DODATEK Č. 1

KE SMLOUVĚ O DÍLO

Stavba: „Centrum výzkumných institutů a doktorských studií“ v areálu Pedagogické fakulty Masarykovy univerzity na ul. Poříčí 7/9 a v areálu na Poříčí 31, 603 00 Brno

Název změny: Sanace základové spáry

VEČ : ~~MĚŘENÍ~~ MĚŘENÍ STA - STATICKÁ ZATĚŽOVACÍ DESKA

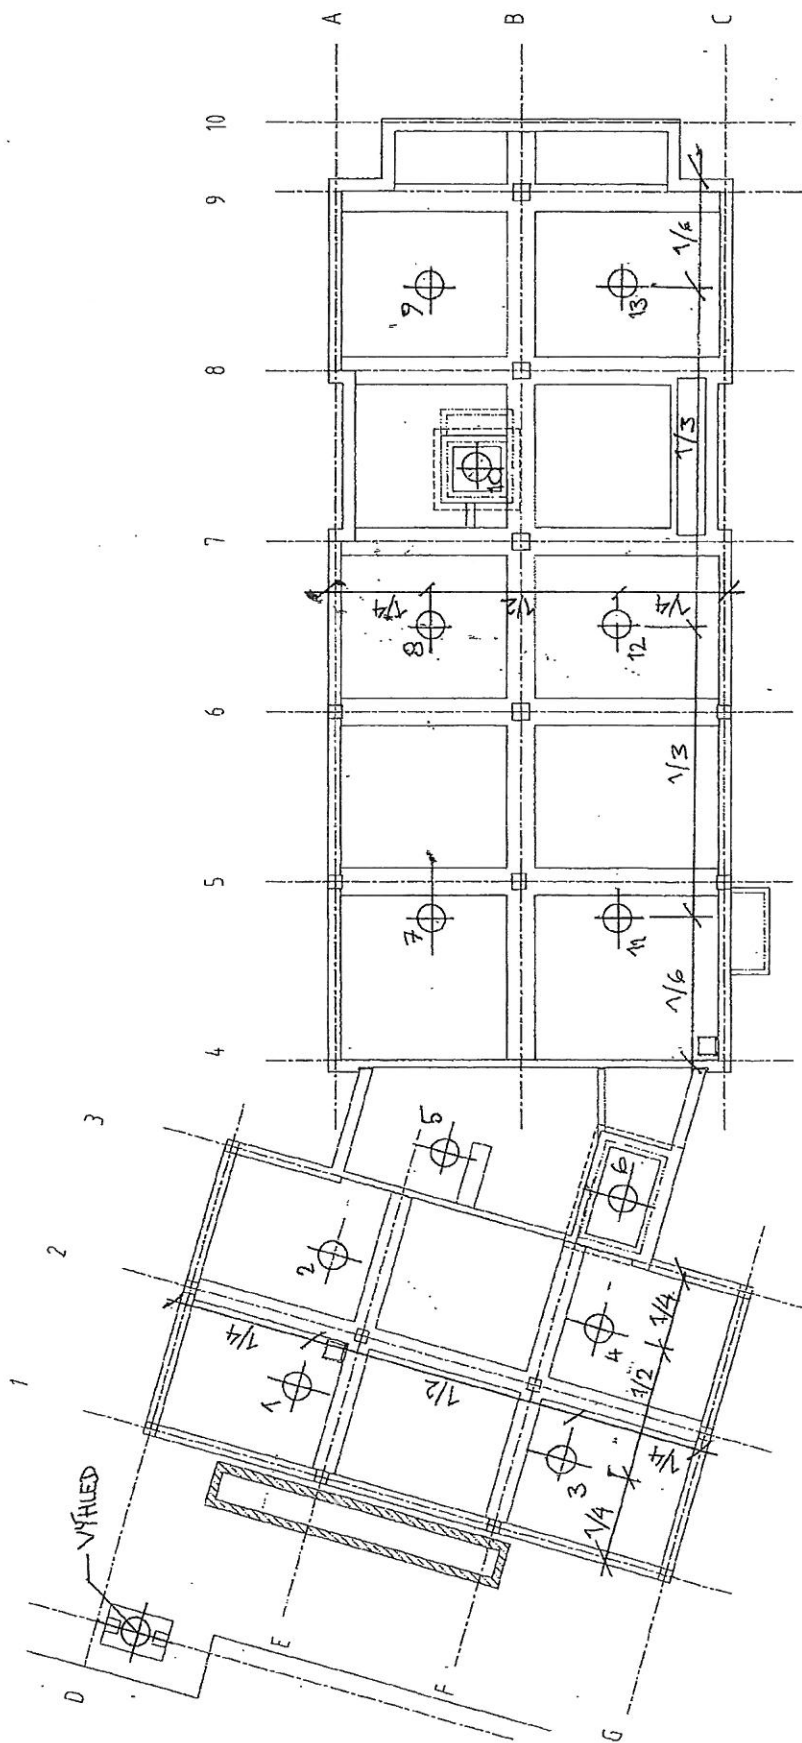
Příloha č.3 - Situace AD požadovaných zkoušek + protokol nevyhovujících lehkých dynamických zkoušek

Příloha č.4 - Situace sanovaných míst

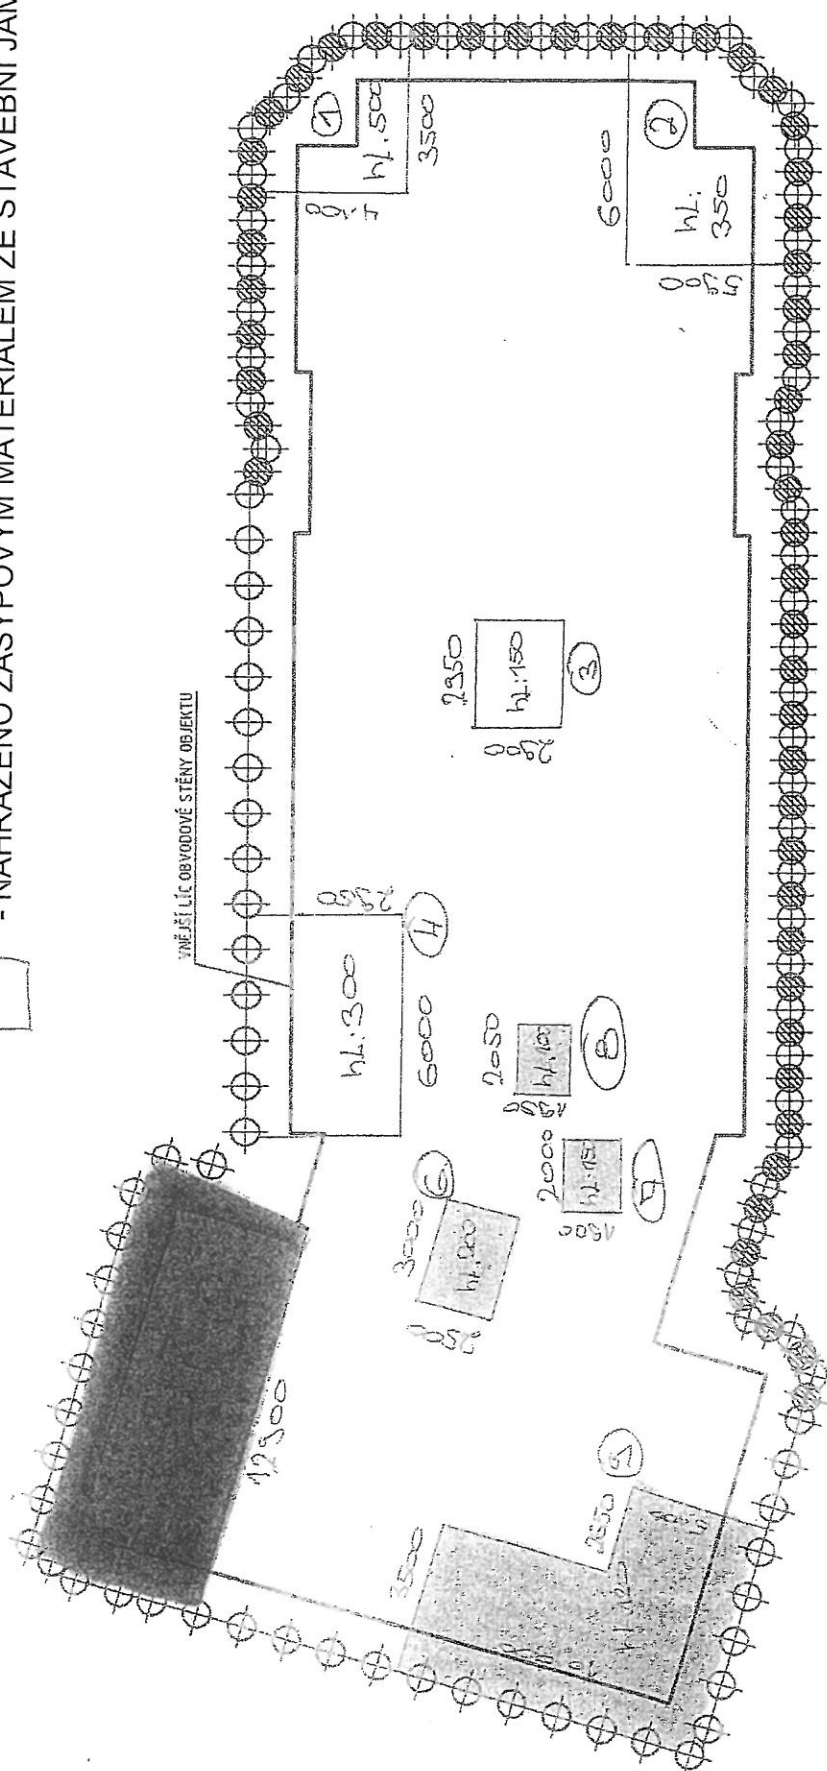
Plochy, kde byl říční štěrk překrytý vrstvou stlačitelných hlín se značným obsahem nezetlených organických materiálů, bylo nutné sanovat v rozsahu, který je popsán v příloze č. 4 Technického listu změny.

- NAHRAZENO DRCENÝM KAMENIVEM S GEOTEXTILÍÍ
- NAHRAZENO DRCENÝM KAMENIVEM BEZ GEOTEXTILIE
- NAHRAZENO ZÁSYPPOVÝM MATERIÁLEM ZE STAVEBNÍ JÁMY
